变 更 通 知 单

项目名称	收费大棚维修改造工程	变更编号	变更-1
工程名称	京港澳高速公路京石段清苑收费站	工程编号	2022-07-2
设计单位		专 业	
审 定	审 核	专业负责人	校 对
	孟志新	孟志新	李志新
变更原因	针对现场情况调整

因施工时装饰构件材料更换及立面细化，对结构构件重新复核，调整如下。

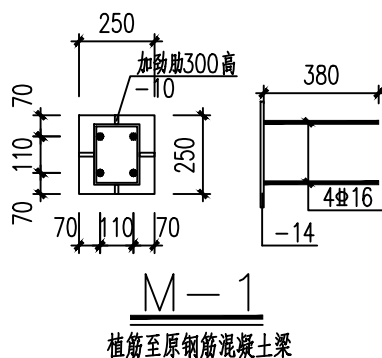
- 1、新增钢架的高度调整，网架上钢架调整为1960，单独柱钢架调整为1800。
- 2、网架上钢架除立柱外，其余钢构件截面尺寸调整为方钢管100X4。
- 3、结构-2，网架上新增钢架端部调整如下图所示，钢架坡度及细部尺寸若与建筑图冲突，以建筑图为准。
